# Algemene Vereniging voor Natuurbescherming

Onderwerp: Bezwaar tegen Omgevingsvergunning Scheveningseweg 24, 2517 KV 's-Gravenhage,  
over het wijzigen van het pad tussen Scheveningseweg ter hoogte van nummer 24 en het terrein van  
het Catshuis in park Sorghvliet, kenmerk: VTH2024-17349

Den Haag, 6 mei 2025

figuur 1

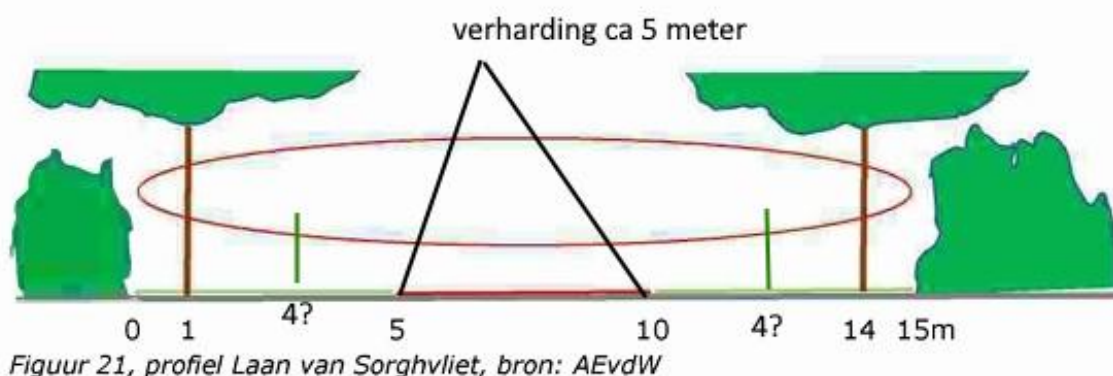
We hebben daarentegen wel bezwaar tegen vrijmaken van het voorgestelde profiel van minimaal 15 meter door het verwijderen van alle bomen en struiken die daar groeien (figuur 1). We zijn dus voorstander van het behoud van de bomen en struiken die *niet* staan in het tracé van maximaal 5 m breed. En eveneens voor het behoud van de beukenhagen bij de entree (figuur 2). De tussenruimte aldaar is meer dan de breedte van de poort. Bovendien hebben de beide hagen een nuttige functie. Ook in de toekomst moet met name de fraaie eik aan de rechterkant van de het pad behouden blijven (figuur 3). (zie onder de illustraties in de bijlage).

De afstand van 4 m tussen baksteen en boom (zie figuur 1) is groot. Afhankelijk van de gekozen boomsoort kan aanzienlijk minder, 1 à 2 meter. Dat heeft twee voordelen: er hoeft minder bestand groen te worden verwijderd, en het laankarakter komt veel meer tot zijn recht. De plantafstanden in lengte richting, in de rij, worden vooral bepaald door de gekozen boomsoort.
